Assemblée publique de consultation
25 juillet 2017

PPCMOI – Autoriser la requalification des façades

3895-3901, rue Saint-Denis

1 PLAN 2ème ÉTAGE (21'-2")
EXISTANT / PROPOSÉ

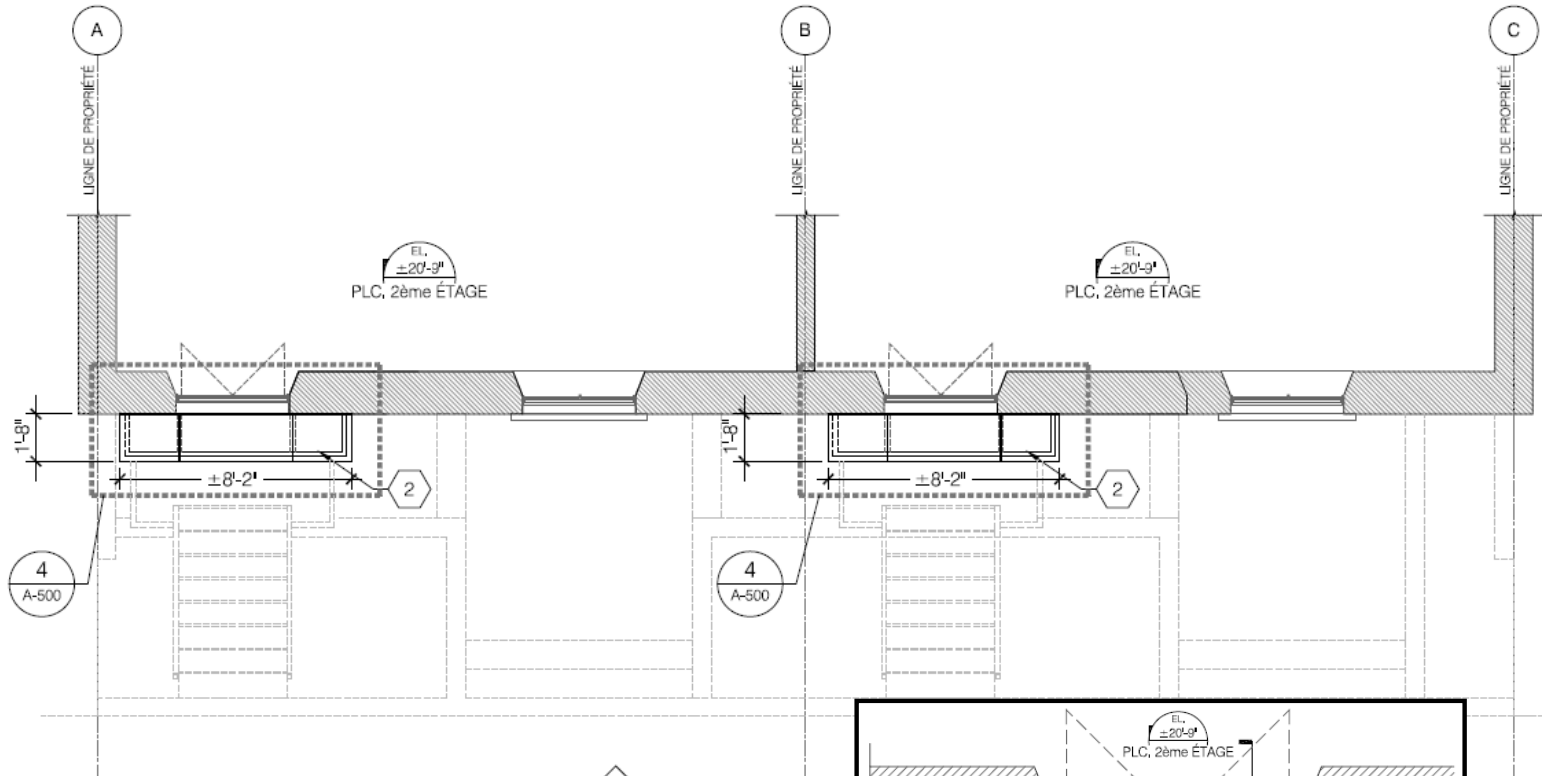
Enfin, les balcons illustrés aux plans de 1987, qui n'ont pas été réalisés, sont maintenant proposés puisqu'ils faisaient partie du concept original de l'architecte.

2 BALCON EXTÉRIEUR (STRUCTURE D'ACIER PEINTE AVEC PALIER EN PIERRE 2^e ép.), VOIR DÉTAILS & AGRANDIS
